Aeroporto "Il Caravaggio"  
di Bergamo Orio al Serio  
**Piano di Sviluppo Aeroportuale 2030**

**Procedura VIA**

*Documento di risposta alla richiesta di integrazioni  
nota MATTM prot. 16899 del 01.07.2019  
Relazione generale (RG.01)*

01 Configurazione al 2030 secondo PSA  
 1:5.000

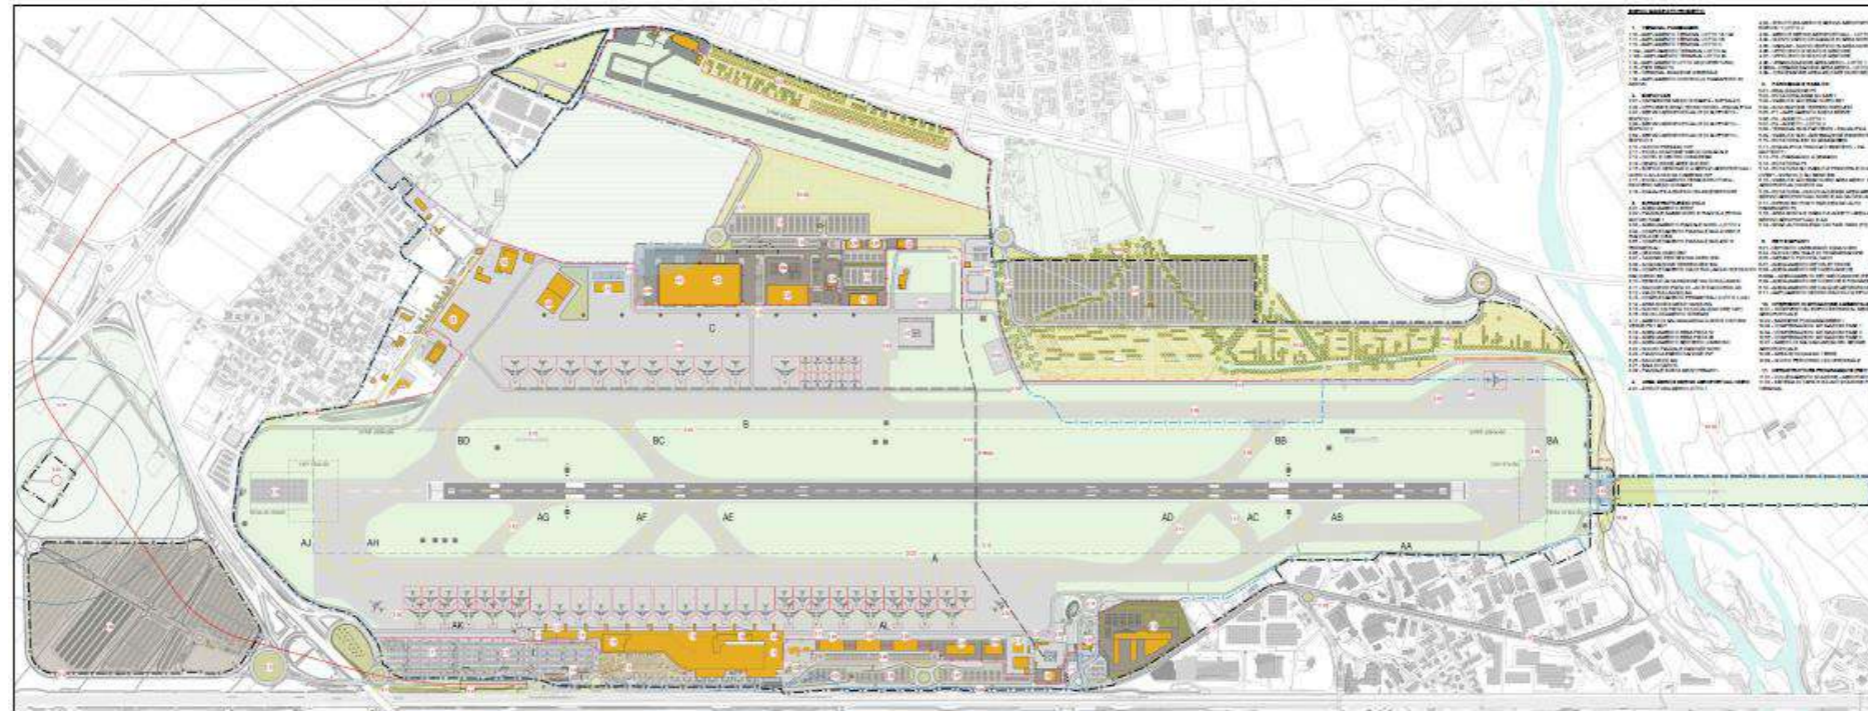
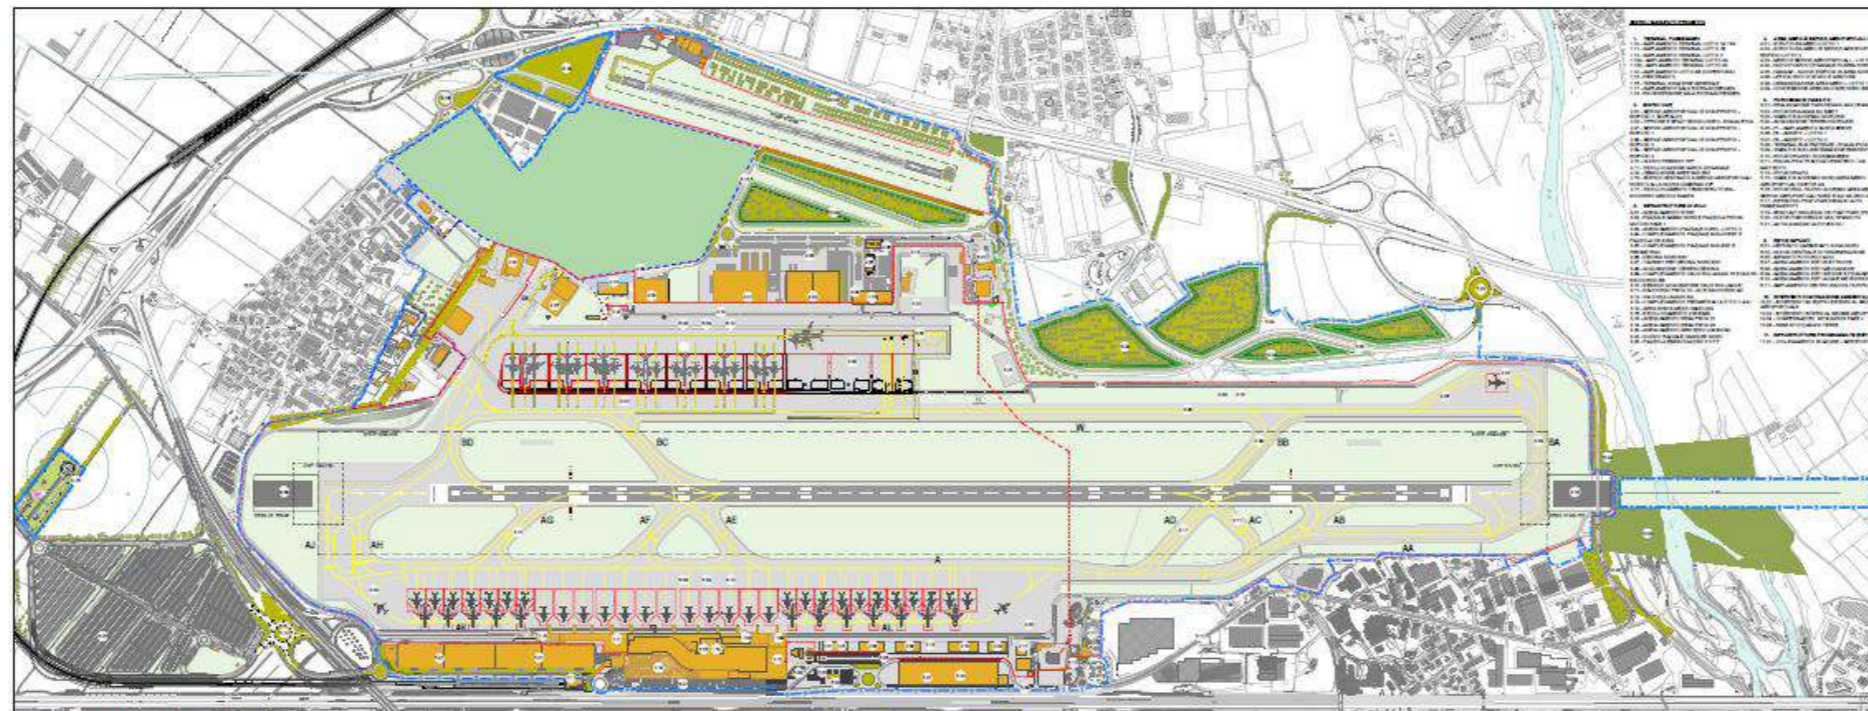
In tale direzione, una fondamentale scelta progettuale è stata quella di stralciare l'originaria previsione del nuovo parcheggio a raso in area Nord, denominato P5, sostituendolo con parcheggi multipiano da collocare in prossimità dell'aerostazione su aree che, essendo adibite a detta funzione, sono già impermeabilizzate. Al medesimo obiettivo è da ascrivere, inoltre, l'eliminazione delle aree di sosta per gli operatori aeroportuali, inizialmente previste a Nord dell'asse viario interno al sedime.

Le principali modifiche progettuale introdotte dalla nuova emissione del PSA2030 sono quindi così sintetizzabili:

- È stata stralciata la struttura ricettiva prevista a sud-est del sedime aeroportuale.
- È stato promosso un riadeguamento progettuale del terminal di limitata consistenza, in risposta alle sopraggiunte direttive in campo di safety/security per permettere un'adeguata configurazione e implementazione dei varchi di screening di passeggeri e bagagli in partenza.
- È stata verificata e ulteriormente adeguata la progettazione dell'area di accesso a sud-ovest in modo da garantire la piena ed efficiente complementarietà della stessa con la progettazione dell'infrastruttura ferroviaria di collegamento con lo scalo.
